ALCALDÍA MAYOR DE BOGOTÁ D.C. Fondo Prevención y Atención Emergencias	CONCEPTO TÉCNICO SOBRE NECESIDAD DE ESTUDIOS DETALLADOS DE AMENAZA Y RIESGO POR FENOMENOS DE REMOCIÓN EN MASA DENTRO DEL TRÁMITE DE LICENCIA URBANÍSTICA	Código:	GPR-FT-10
		Versión:	04
		Fecha de revisión:	21/06/2011

1.1 CONCEPTO TÉCNICO No.	CT-7686
1.2 ÁREA:	Análisis y Mitigación de Riesgos
1.3 COORDINACIÓN:	Estudios y Conceptos Técnicos
1.4 REFERENCIA CRUZADA RADICADO FOPAE:	2014ER10742
1.5 RESPUESTA OFICIAL No.	RO-72965

2.1 SOLICITANTE:	Curaduría Urbana No 5
2.2 PROYECTO:	"Carrera 1 Este No. 33 – 30 Sur"
2.3 LOCALIDAD:	4. San Cristóbal
2.4 UPZ:	34. 20 de julio
2.5 BARRIO O SECTOR CATASTRAL:	Sector Catastral Bello Horizonte
2.6 DIRECCIÓN:	Transversal 1 Bis Este No 32A – 30 Sur (*)
2.7 CHIP:	AAA0002TMTD
2.8 MANZANA CATASTRAL:	87
2.9 PREDIO CATASTRAL:	10
2.10 ÁREA (Ha):	0.0063
2.11 FECHA DE VISITA:	Junio 16 de 2014

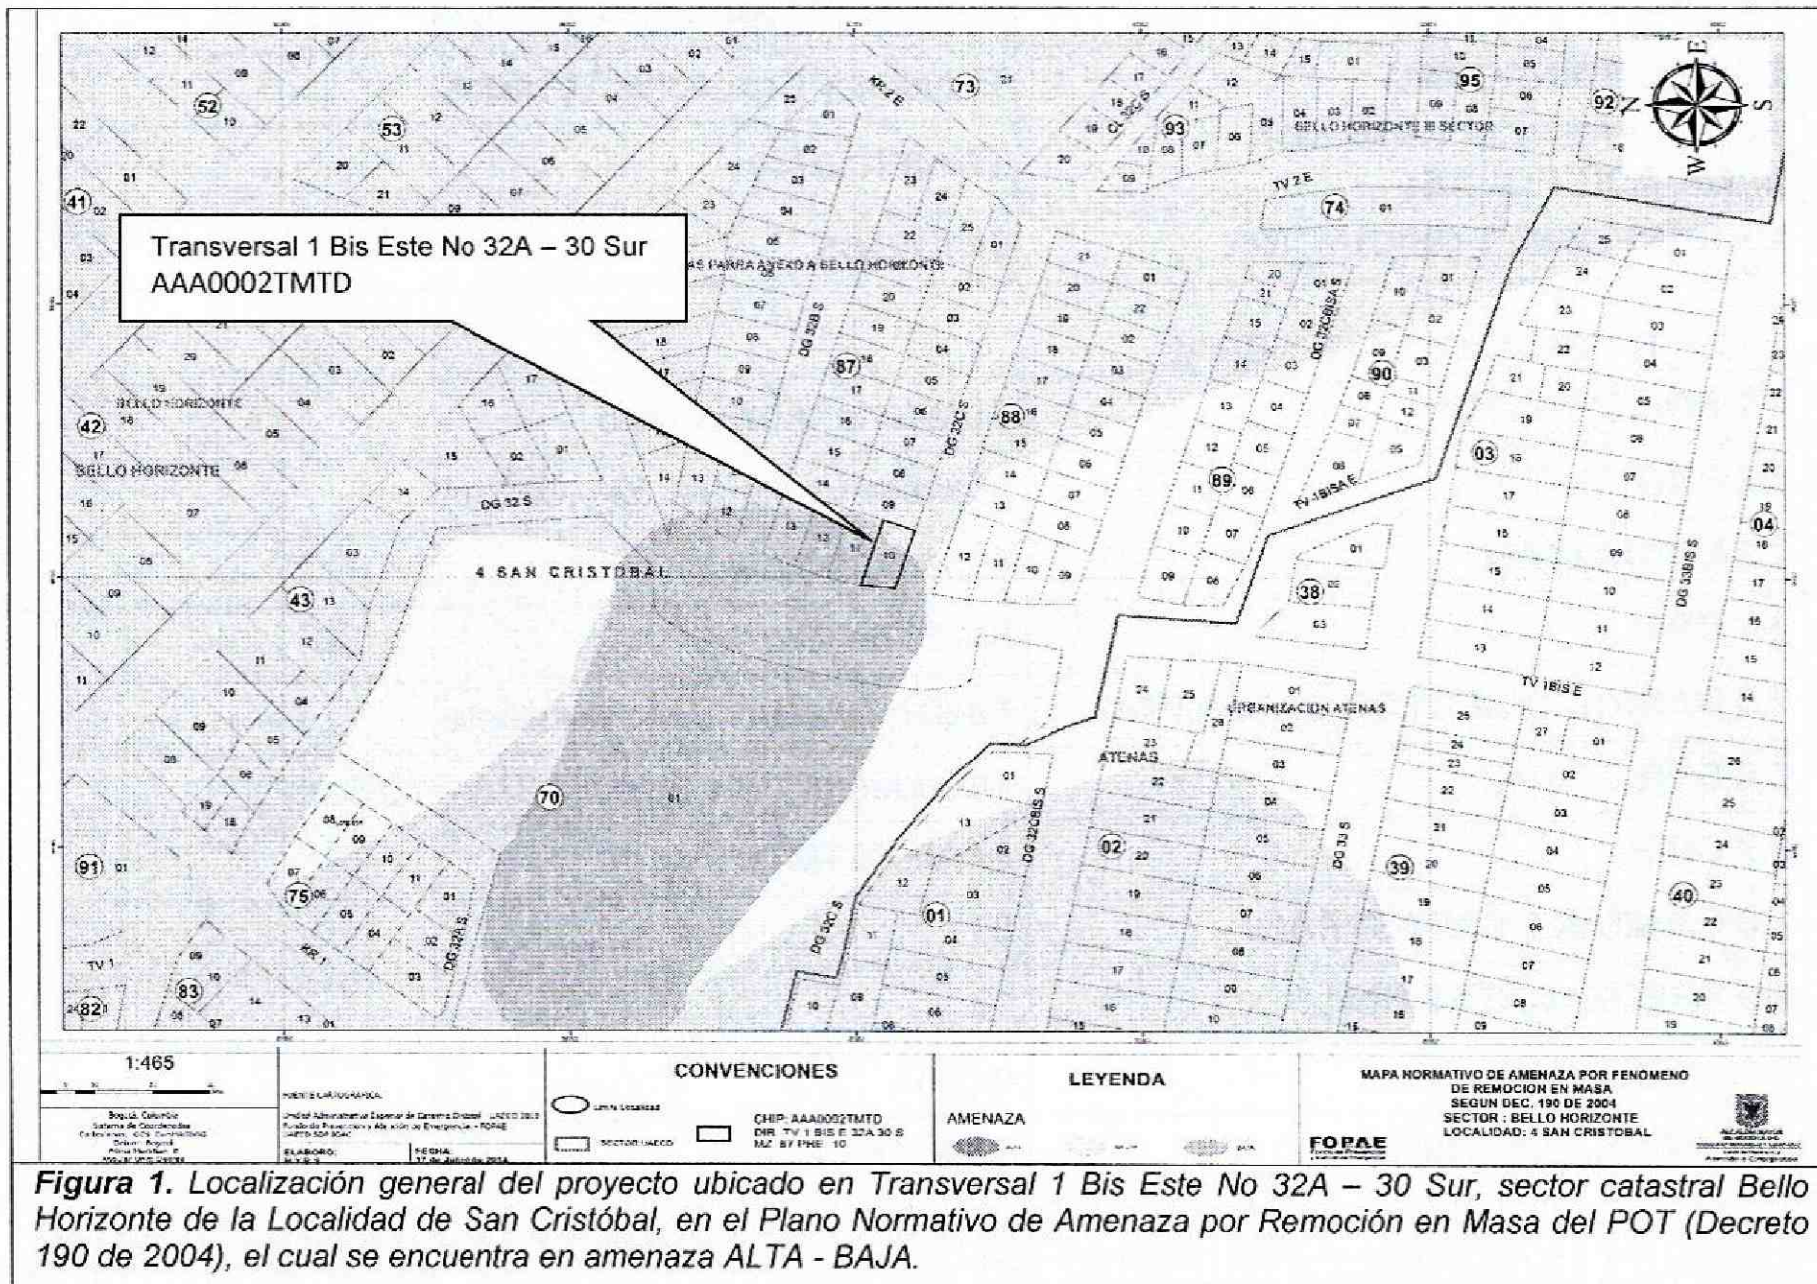
Conforme con el plano normativo de "Amenaza por Remoción en Masa" del Plan de Ordenamiento Territorial de Bogotá – POT, el sector del proyecto ubicado en la Transversal 1 Bis Este No 32A –

30 Sur de la Localidad de San Cristóbal, se encuentra en una zona de **AMENAZA ALTA - BAJA** por procesos de remoción en masa (Figura 1).

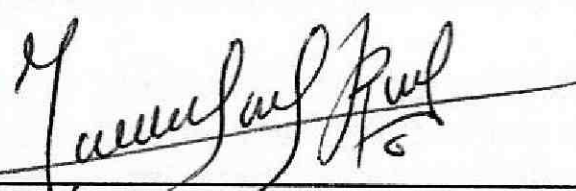
En el momento de la visita técnica al predio objeto del presente concepto técnico, se encontró en el lote una construcción de mampostería de un (1) nivel. En inmediaciones al predio ni en zonas aledañas se encontraron procesos antiguos ni activos de remoción en masa (Fotografías No 1 y 2).

En el momento de la verificación de campo realizada a la zona del proyecto ubicado en la Transversal 1 Bis Este No 32A – 30 Sur, no se evidenciaron procesos activos de inestabilidad que involucren el área del proyecto.

Teniendo en cuenta los aspectos observados y evaluados en este concepto técnico, se considera que para la construcción del proyecto ubicado en la Transversal 1 Bis Este No 32A – 30 Sur de la Localidad de San Cristóbal, **NO SE REQUIERE** adelantar la FASE II del estudio detallado de amenaza y riesgo por remoción en masa de acuerdo con lo establecido en la Resolución 227 de 2006; sin embargo, esto no exime al constructor del cumplimiento del resto de la normatividad vigente (Norma Sismo Resistente – Código de Construcción – Resolución de Legalización, etc.).
